大飯発電所 No2,3淡水タンク 概略系統図 リプレース前

大飯発電所 No2,3淡水タンク 概略系統図 リプレース後(案)

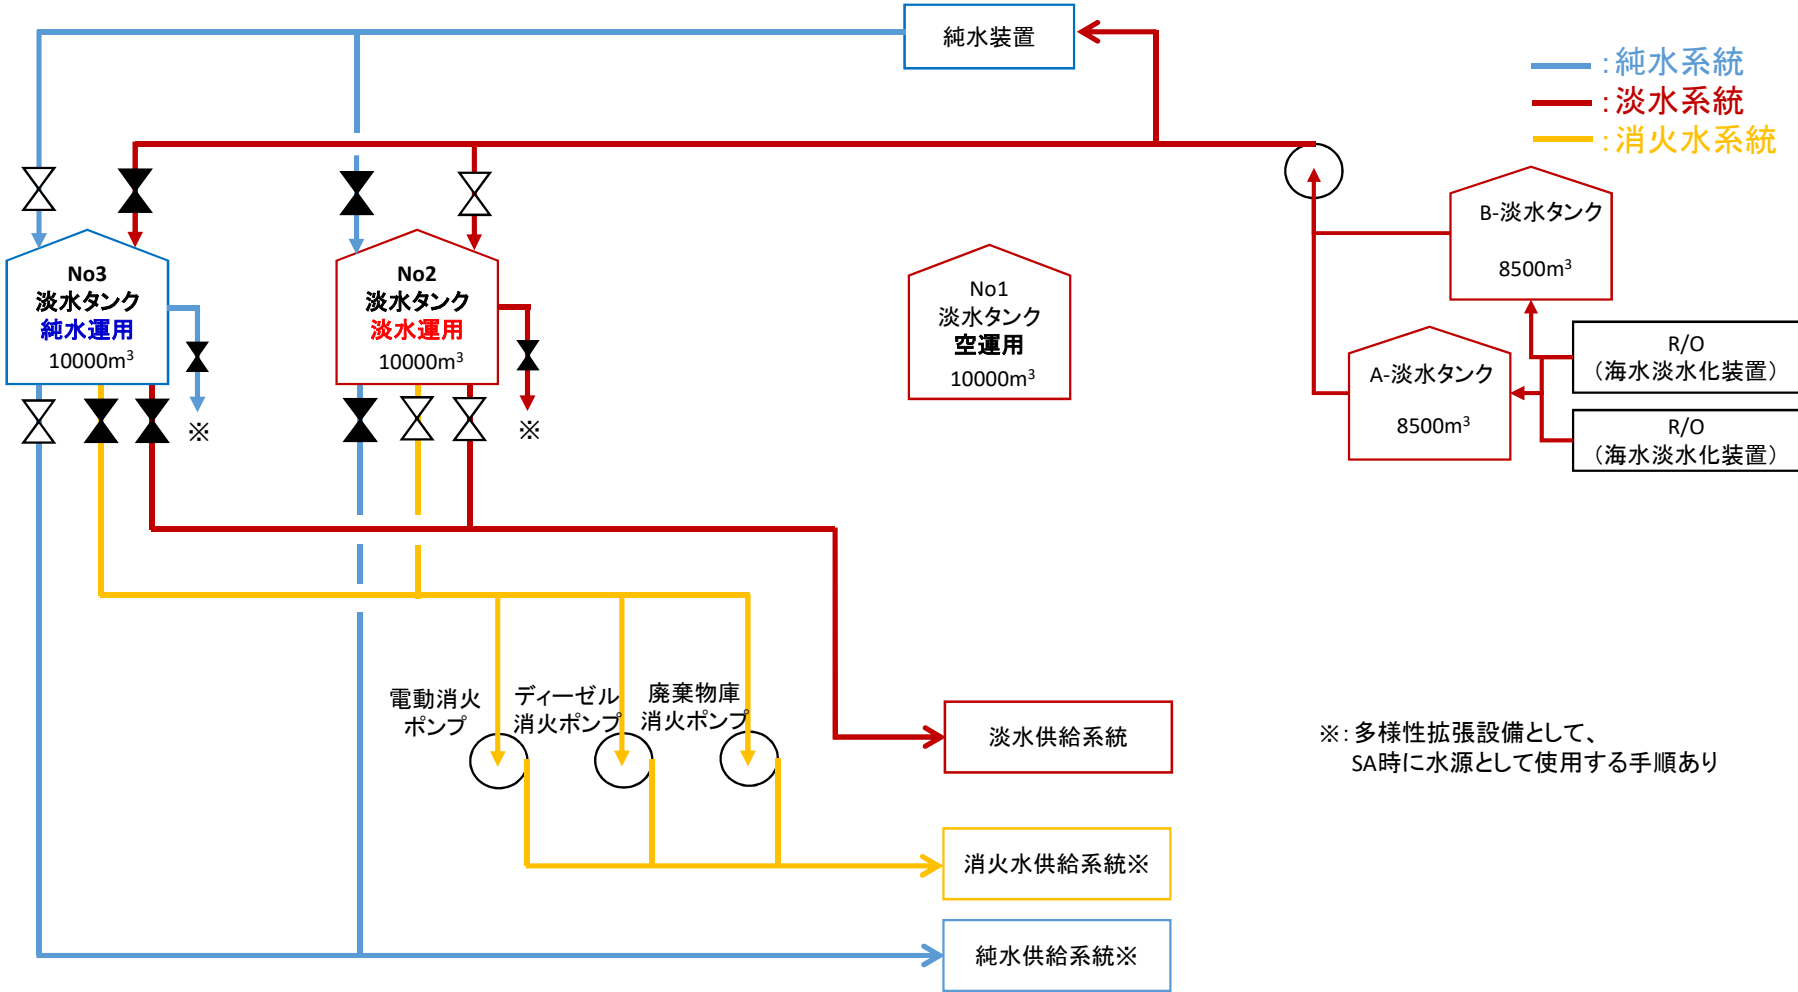
※: 多様性拡張設備として、
SA時に水源として使用する手順あり
